## **Additif 128 – Règlement ONU n° 129**

### **Révision 2 – Amendement 2**

Complément 2 à la série 02 d'amendements – Date d'entrée en vigueur : 19 juillet 2018

### **Prescriptions uniformes relatives à l'homologation des dispositifs améliorés de retenue pour enfants utilisés à bord des véhicules automobiles**

Figure 2

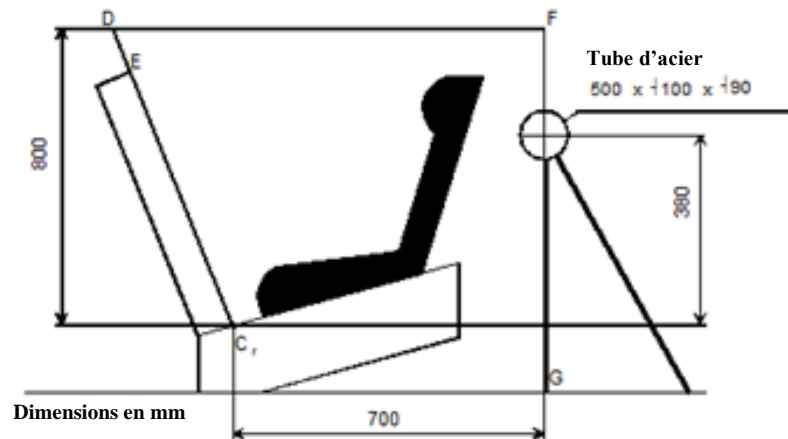
Paragraphe 6.6.4.1.2.1, lire :

« 6.6.4.1.2.1 Déplacement de la tête : aucune partie de la tête ne doit franchir les plans FD, FG et DE, comme décrits à la figure 2 ci-dessous. Ce critère devra être respecté jusqu'à un délai de 300 ms, ou jusqu'au moment où le mannequin a définitivement cessé de se déplacer, si cela se produit plus tôt.

Sauf s'il s'agit d'un essai avec le mannequin Q6, auquel cas :

La valeur par rapport au plan FD est de 840 mm ;

Si l'essai est effectué conformément au paragraphe 6.6.4.1.6.2 ou au paragraphe 6.6.4.1.8.2 ci-dessus, seule la deuxième configuration, c'est-à-dire résultats d'essai sans la barre de 100 mm de diamètre, sera prise en considération.

## « Annexe 14

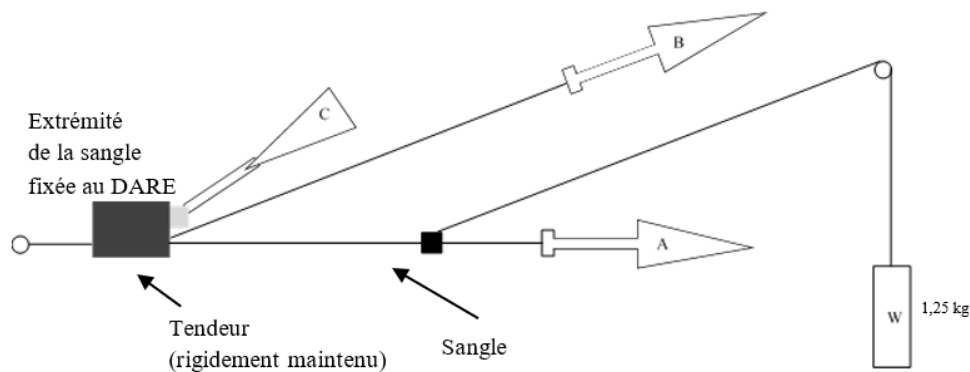
Annexe 14, lire :

### Méthode à suivre pour déterminer la zone d'impact de la tête sur les dispositifs comportant un dossier et définir la dimension minimale des cale-tête latéraux pour les dispositifs faisant face vers l'arrière

1. Zone d'impact de la tête
  - 1.1 Définition de la zone d'impact de la tête sur le dossier  
Placer le dispositif sur le siège d'essai décrit à l'annexe...
  - 1.2 Définition de la zone d'impact de la tête sur le bouclier d'impact  
La zone d'impact de la tête sur le bouclier d'impact est représentée par toute la surface supérieure du bouclier d'impact, qui comprend toutes les surfaces visibles depuis le haut, en vue en plongée. ».

Figure 1

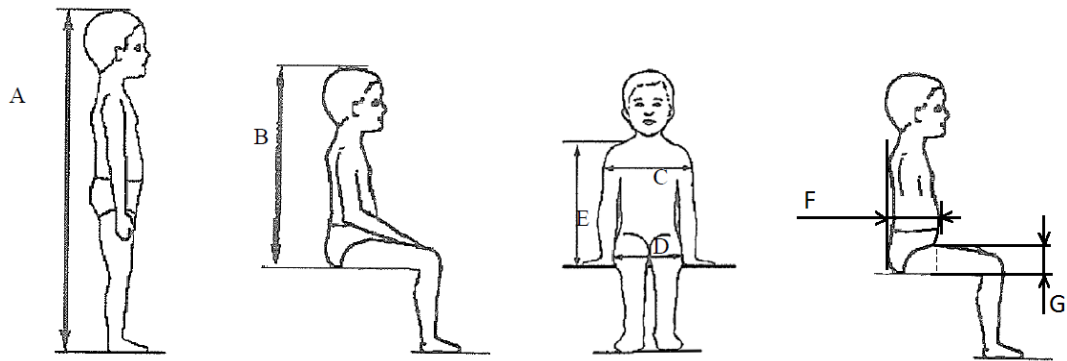
Annexe 18, lire :

### Dimensions du mannequin pour dispositifs améliorés de retenue pour enfants

Figure 2  
 Dispositif de mesure d'un DARE – Vues latérale et frontale du dispositif de mesure

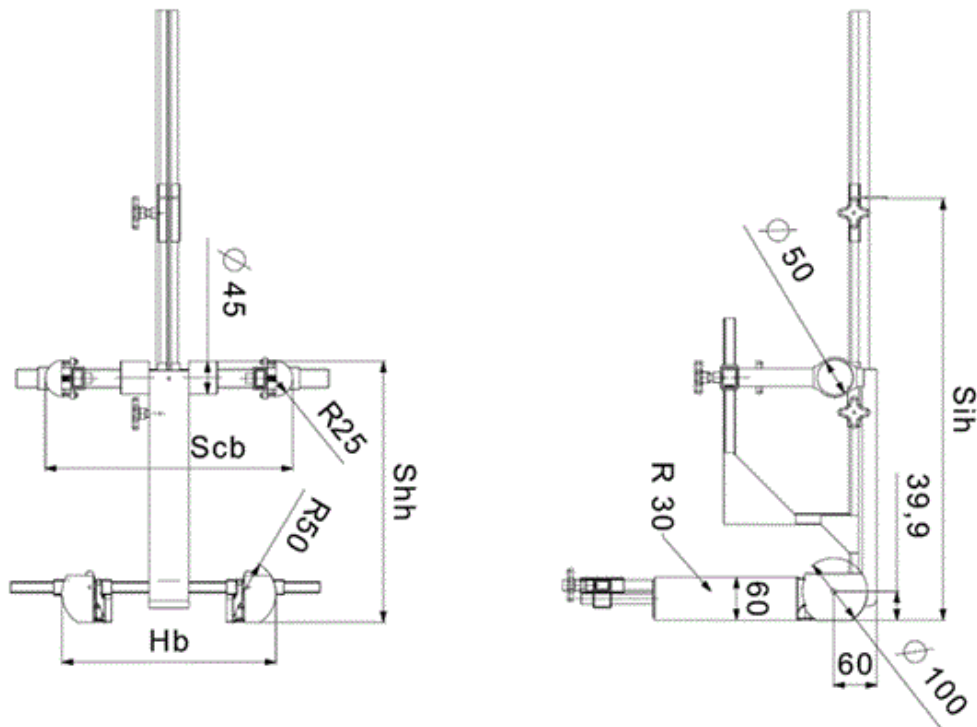
Toutes les dimensions latérales sont mesurées sous une force de 50 N avec les dispositifs décrits à la figure 2 et à la figure 3 de la présente annexe, avec les tolérances suivantes :

La masse du dispositif décrit à la figure 2 et à la figure 3 de la présente annexe doit être de  $10 \pm 1$  kg.

Pour les DARE intégraux ou non intégraux, le dispositif décrit à la figure 2 de l'annexe 18 doit être utilisé.

Figure 3  
 Dispositif de mesure d'un DARE à bouclier d'impact – Vues latérale et frontale du dispositif de mesure

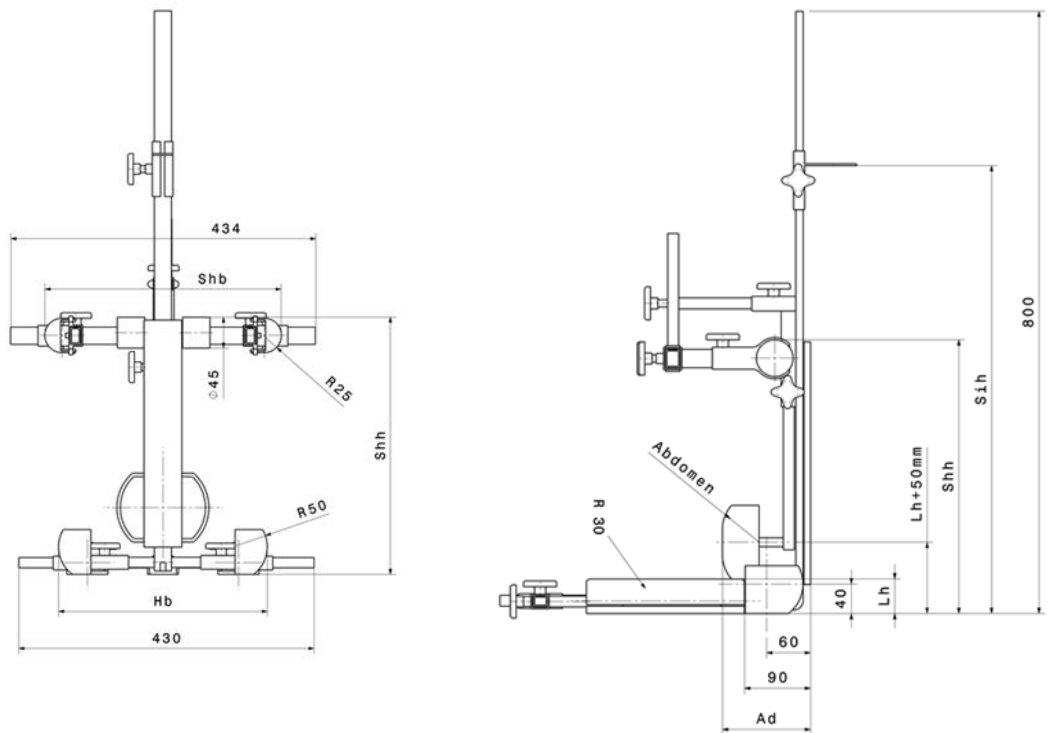
Pour les DARE avec bouclier d'impact, le dispositif décrit à la figure 3 de l'annexe 18 doit être utilisé.
